**연구로 이용기술 개발
Development of Utilization Technology
for Research Reactor**

Design, Fabrication and Installation of
Irradiation Facilities

Appendix : REPLY DOCUMENTS FOR QUESTIONARY FROM KINS

그림 3.2.62 FTL 전력계통 단선도 (현설계)

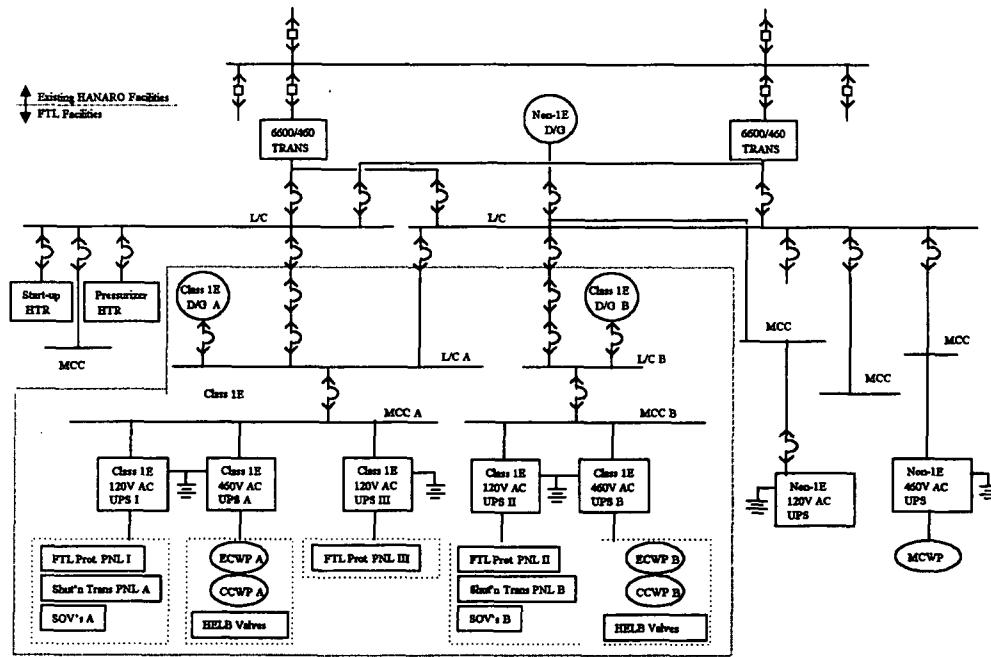
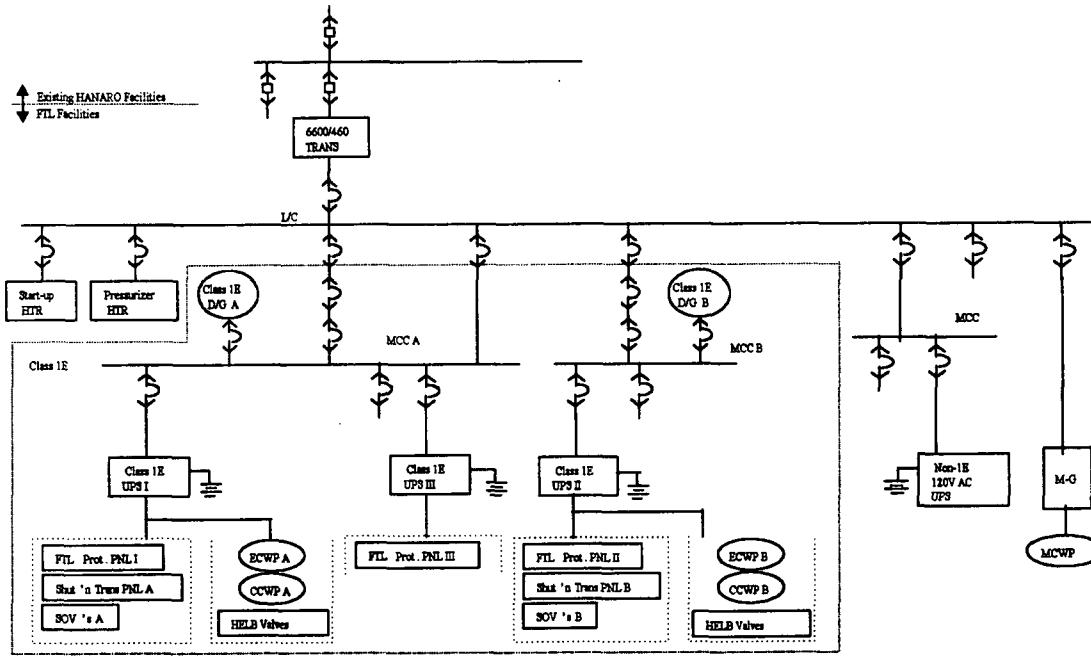
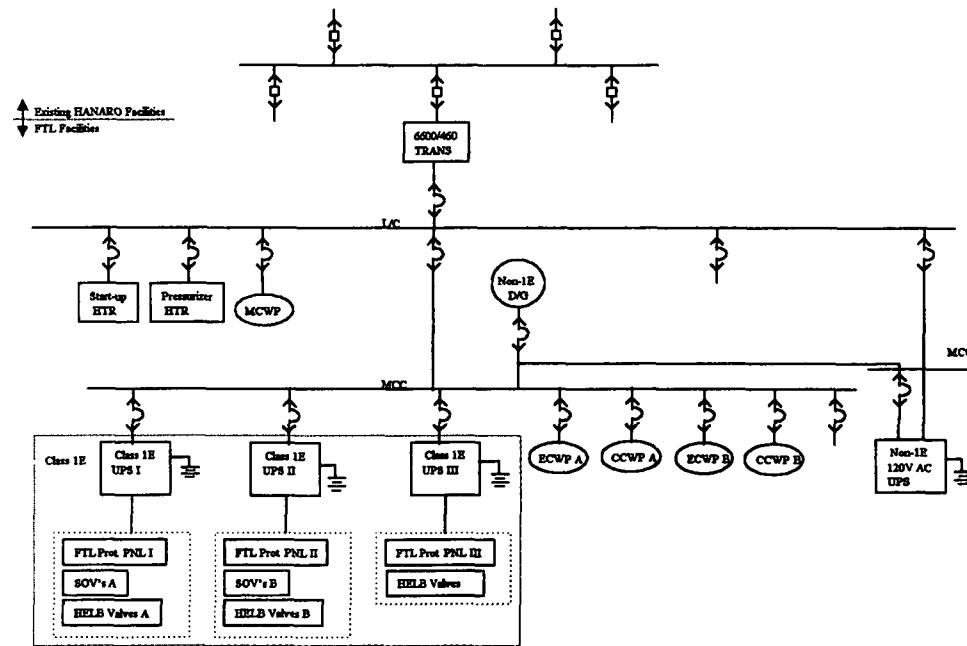
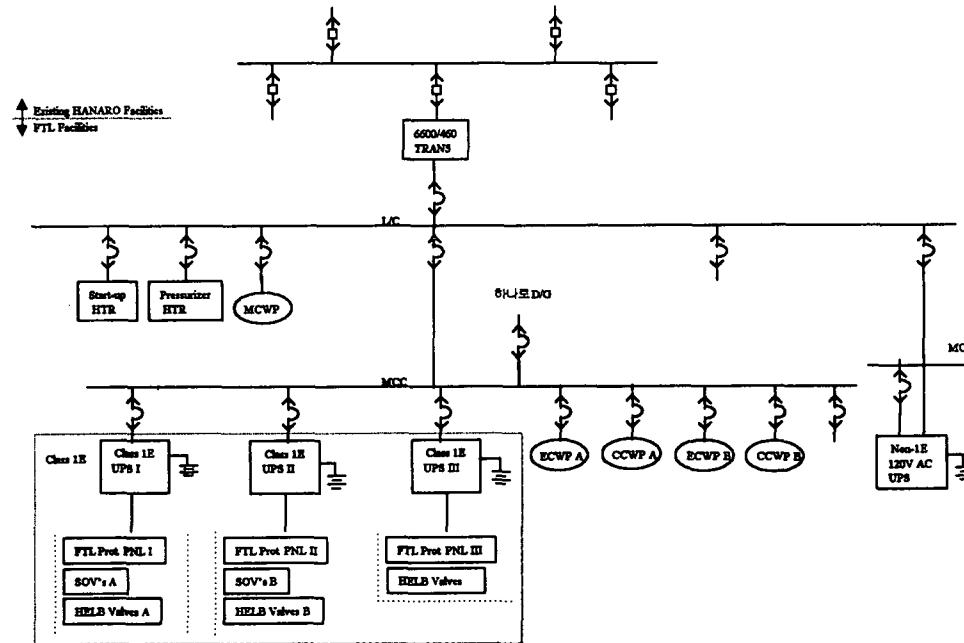
소외 전력 계통은 상위 모선인 하나로 시설이 단일 변전소에서 수전하는데 비하여 FTL 은 다중 변전소에서 수전 하도록 되어있다. 따라서 이를 실현하기 위해서는 하나로의 인입회로를 변경하고, 연구소가 2 개의 변전소에서 수전하고, 하나로에 필요한 전력을 공급 가능하여야 한다. 그러나 현재는 1개의 변전소에서만이 공급 가능하다. 또한 물리적 독립요건에서도 현재 하나로의 인입선로는 케이블 트레이로 상하로 배치되어 화재나, 지진 등의 단일 고장 기준을 만족하지 못한다. 따라서 현재의 설계가 이상적이기는 하나 현실성이 없어, 안전등급의 범위를 재 설정하여 이

현 전기 설계는 주로 발전로에 적용하는 인허가 및 설계 기준을 만족시키도록 설계 되어있다. 따라서 FTL의 시설 규모에 비하여 비교적 복잡하고, 안전성 관련 설비가 많게 구성되어 있다.

안전성 분석보고서에 언급된 대부분의 기준들은 발전로 기준이고, 매우 광범위하게 적용하였다. 따라서 위의 요건을 모두 수용하는 한 현재의 설계는 크게 축소 할 수 없을 것이다. 그러므로 적용 기준을 축소하기 위해서는 안전 해석을 근거로 안전 등급을 재분류해야 한다. 따라서 핵연료 시험설비의 실험 대상, 시험 조건, 설계변경 등을 통하여 최소한의 경비로 안전성을 확보할 수 있는 방안을 도출하고자 다음의 연구항목을 설정하였다.

현재 설계에서 FTL은 하나로에서 2개의 선로로 전력을 공급받는다. 이러한 배경은 소외전력을 2중으로 공급받기 위한 것인데 기존의 하나로의 전기설비는 연구소 주변전소를 통하여 1개의 변전소에서 수전 받는다. 따라서 FTL의 인입선로를 2중으로 하여도 큰 효과를 보지 못한다. 물론 기기 보수나 고장 등의 경우를 고려하겠으나 이러한 경우는 원자로(실험)를 정지하고 조치하면 가능하다. 그리고 소외전력에 연결된 안전부하가 없고 발전소처럼 이용률이나, 정지가 큰 부담이 아니므로 소외전력에 대한 요건은 원자력 발전소 규정을 따르지 않는 것이 타당하다. 따라서 FTL은 하나로에서 1개의 회선으로 수전 하는 것으로 변경한다.

안전 등급 D/G가 없어지면 과도상태시에는 즉시 고압 주입 계통이 작동하므로 특별히 순간정전만을 대비할 필요는 없을 것이다. 따라서 주 냉각 펌프용 UPS 나 MG set 은 삭제 가능하다. 왜냐하면 UPS 나 MG set 의 목적이 고압 주입계통 작동 방지하기 위한 것이기 때문이다.

상기한 사항을 고려하여 전력공급계통의 그림 3.2.62의 single line diagram은 그림 3.2.65와 같이 수정 가능하다. Class 1E급 전원 설치를 위해서는 120 VAC 전원계통을 수용할 수 있는 공간을 산정하면 되므로 대략 10m(L) x 10m(W) 크기의 공간을 원자로 건물을 내에서 이용 가능할 경우 내지진 전기실을 신축하는 대신 일반 건물을 신축해도 되므로 건설비를 절감할 수 있다.(그림 3.2.67, 3.2.68, 3.2.69 참조) 또한 비상냉각 및 기기냉각 계통 등이 비안전등급으로 변경 가능하므로 계측제어계통의 안전등급 제어반의 개수도 7개에서 4개로 축소 가능하다. 즉 shutdown transfer relay panel 2개와 remote shutdown panel 1개의 기능을 통합하여 FTL protection panel 3개에 추가하는 것이 가능하다. 계측제어계통의 논리와 제어 algorithm을 검토한 결과 고가의 DCS 대신 상용의 PLC로 기능 달성에 문제가 없으므로 PLC를 사용하기로 하였으며 이에 따라 예산의 절감이 가능하다.

그림 3.2.67 하나로 RX Room 121, 122수정안(개선 2안)

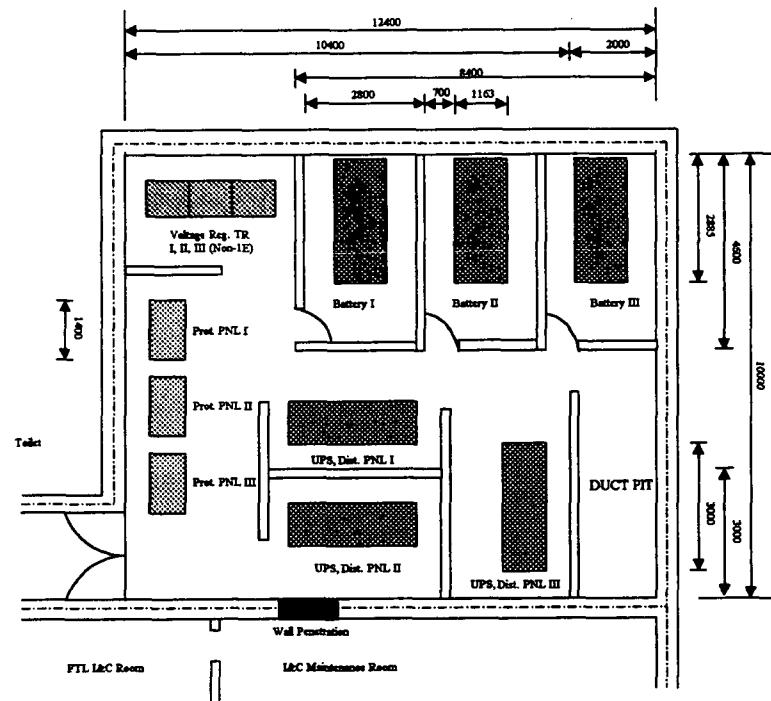
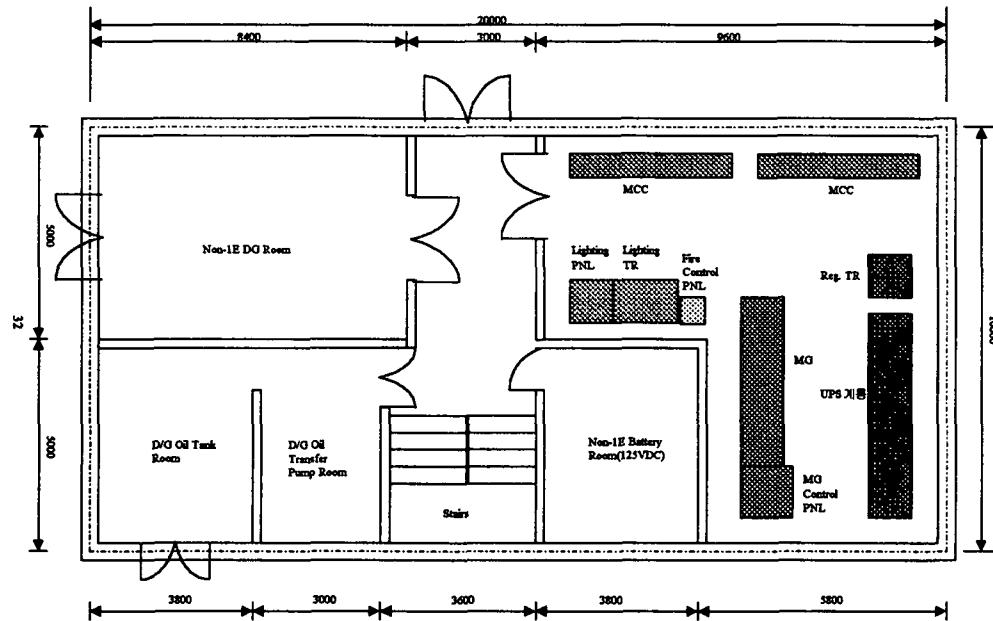
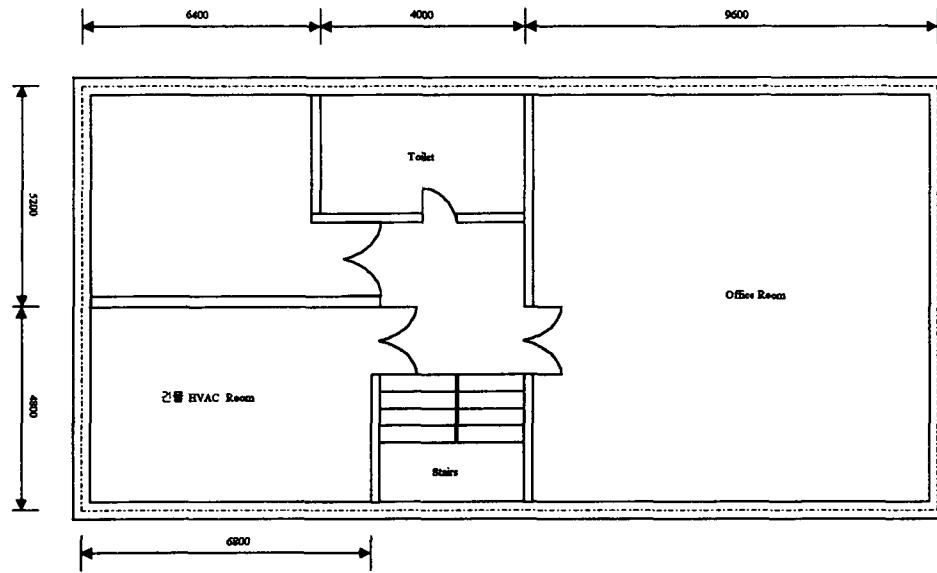
현재 FTL 전력계통 설계는 FTL 안전등급 전기기기 설치를 위하여 내진등급의 건물을 신설해야하고, 이는 예산 증가의 원인이었다. 따라서 개선 1, 2, 3안 각각에 대해 내진건물의 축소 또는 삭제 가능성 그리고 안전등급 FTL 전기기기 설치를 위한 하나로 RX 건물의 활용 가능성을 검토하였다.

개선 2안의 경우에 안전등급 전기 및 계장기기 설치를 위한 하나로 RX Room 121, 122의 수정안은 그림 3.2.67에 나타나 있고 비안전등급 전기기기 설치를 위한 신축건물의 개략도는 그림 3.2.68과 3.2.69에 나타나 있다.

- Class 1E Control Panel(HANARO Control Room) : FL-600-JZ-S002
 - Emergency Shutdown Panel(FTL Remote Control Room) :
FL-600-JZ-S003
 - Annunciator Panel(HANARO Control Room) : FL-076-JE-D003
 - Annunciator Panel(FTL Remote Control Room) : FL-076-JE-D004

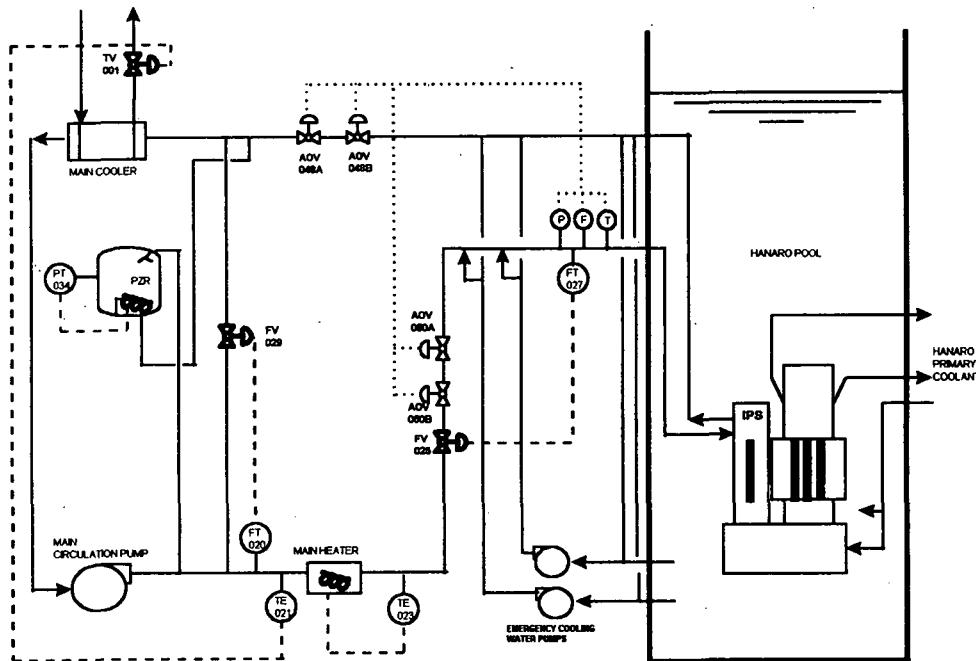
49. 2-11.5.8.2-4 보호계통

SOR Insertion after Trip Signal

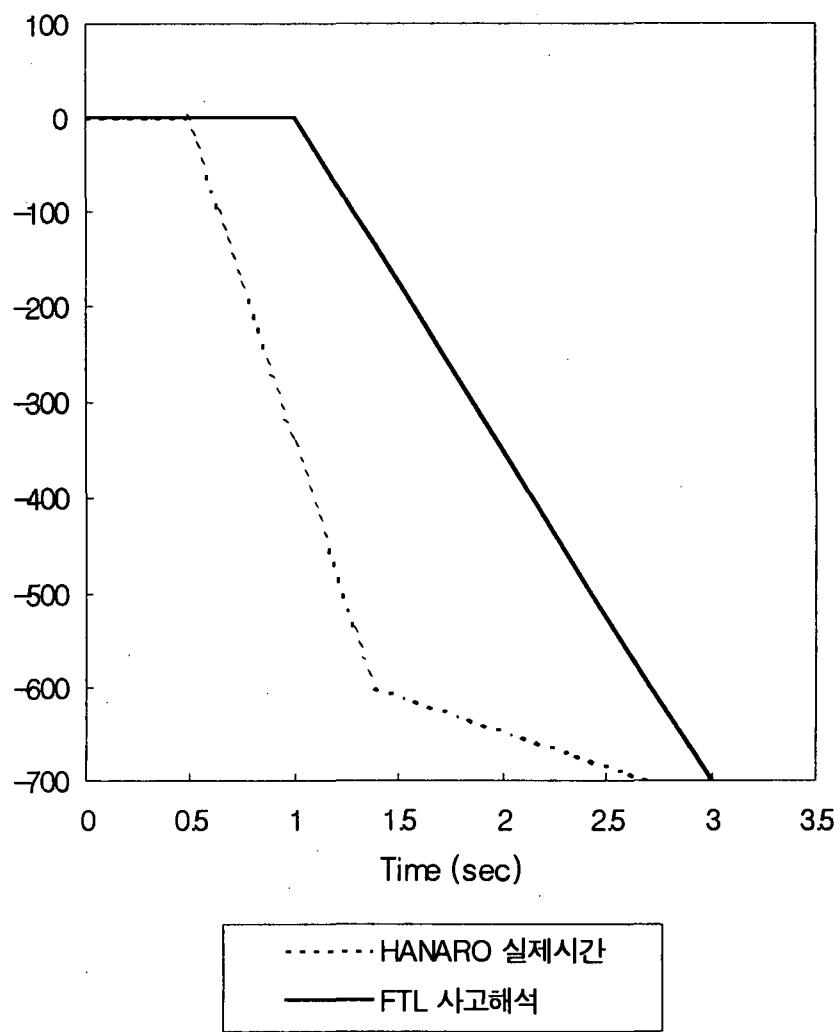
[질의]**92. 2-11.5.15.0-5 체제 및 방법론**

다음의 표 및 그림에서 보듯이 실제 지연시간에 비해 해석시 사용한 시간에는 충분한 여유가 있으므로 해석결과는 보다 보수적이라고 할 수 있습니다. 실제로 정지봉이 100mm까지만 삽입하여도 출력은 감소하므로 700mm 삽입시간 보다 100mm까지의 삽입시간의 보수성이 더 중요하다고 할 수 있습니다.

구분	실제 시간(sec)	샘플 핵연료 해석시 사용한 시간(sec)
정지신호 발생후 정지봉 낙하개시까지의 지연시간	0.485	1.0
100mm 삽입 소요시간	0.634	1.286
600mm 삽입 소요시간	1.359 ~ 1.379 (표 5.6-1의 값에 지연시간을 더한 시간)	2.714
700mm 삽입 소요시간	2.628 ~ 2.717 (표 5.6-1의 값에 지연시간을 더한 시간)	3.0
